*Stredná odborná škola služieb a lesníctva**Kolpašská 1586/9**969 56 Banská Štiavnica***Vo Zvolene, dňa 11.5.2023****VEC : „Rekonštrukcia troch stavebných objektov Strednej odbornej školy služieb a lesníctva, Kolpašská 1586/9, 969 56 Banská Štiavnica“**

- **Dôvodová správa k vzniknutým naviac prácam vyvolanými stavbou – stavebná časť**

- **Dôvodová správa k vzniknutým naviac prácam vyvolanými stavbou – elektroinštalácia**

***Dôvodová správa ku zmenám vyvolaných stavbou - výplne otvorov - zmeny, pre
stavbu: „Rekonštrukcia troch stavebných objektov SOŠ služieb a lesníctva,
Kolpašská 1586/9, 969 56 Banská Štiavnica“***

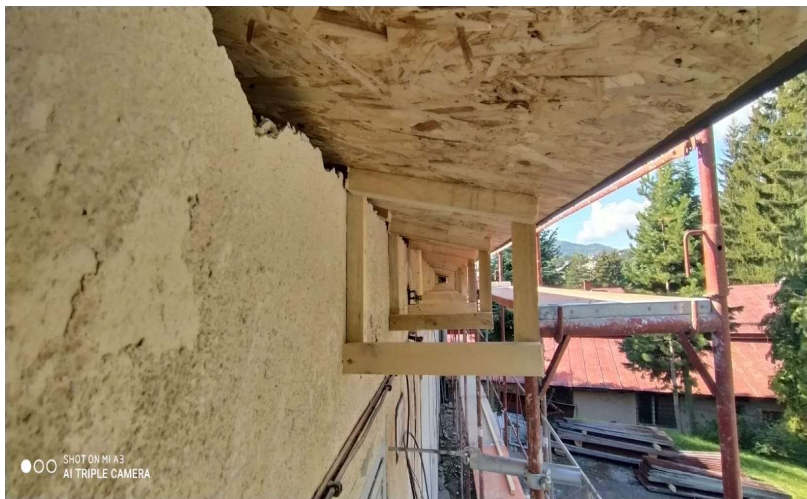
3. Vyvolaná investícia - „Vonkajší sanačný systém stien“ Objekt B – Učebne – položky č.6., 7., 8. a 36. Objekt C – Dielne – položky č. 4., 5., 6. a 25. Objekt D – Garáže - položky č. 3., 4. 5 a 25.. Vzhľadom na poškodenie obvodových múrov a ich nasiaknutie zemnými minerálnymi soľami v dôsledku dlhotrvajúceho vztlínania do obvodových múrov je nevyhnutná realizácia sanácie soklov obvodových múrov sanačným systémom so špeciálnu omietkou ktorá transportuje minerálne soli z muriva na ich povrch.

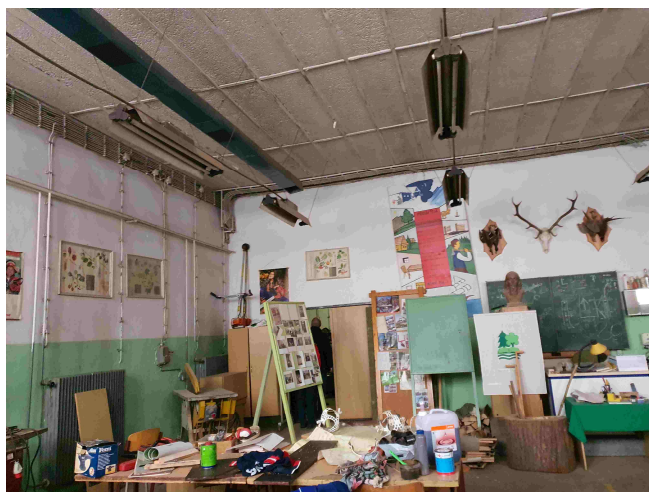
18. Vyvolaná investícia - „Držiak na fasáde pre domové kamery a senzory D+M“ Objekt B – položka č. 11, Objekt C – Dielne – položka č. 10. V projektovej dokumentácii a v rozpočte nie je zahrnuté dodanie a montáž podstavca do zateplenia pre ukotvenie senzorov a jestvujúcich kamier.

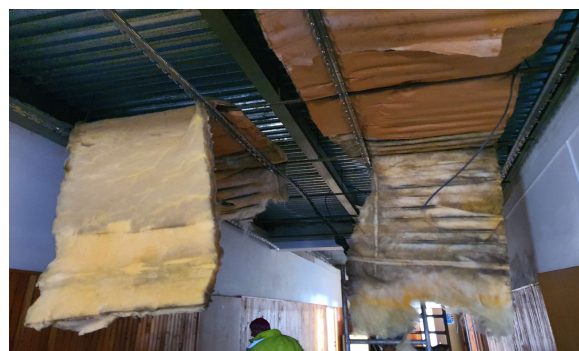
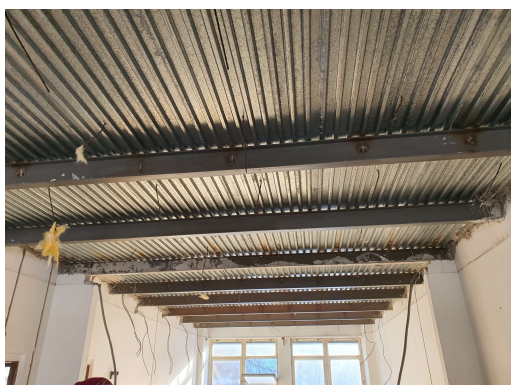
- Vzhľadom na praskliny vnútorných stien a zasekanie nových rozvodov elektroinštalácie je navrhnutá nová povrchová úprava stien omietkou s predprípravou, sieťkovaním a finálnou úpravou stien nátermi soklov a maľbami stien.
